Deel P 400	Groe 43
Betreft kickdownkabel	NO. NL427
CVT	Datu 94091

Service Bulletin

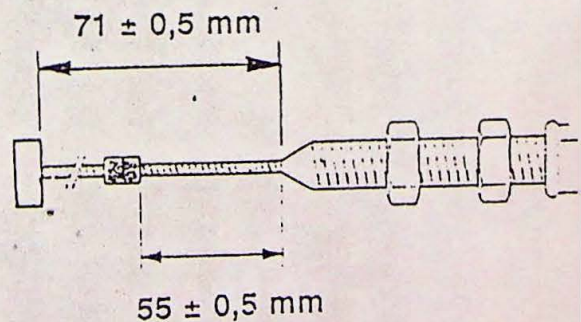
Om de afstelling van de kickdown kabel te verbeteren is de kabel 5 mm. ingekort.

Dit betekent dat er 2 versies van de kickdown kabel kunnen voorkomen. Elk van de kabels heeft zijn eigen afstelwaarden (zie tek.). Zie ook werkplaats handboek CVT 4 (43-46) handeling G6.

oude versie

nieuwe versie

De nieuwe kickdown kabel is in productie ingevoerd vanaf ch.nr. 608523.
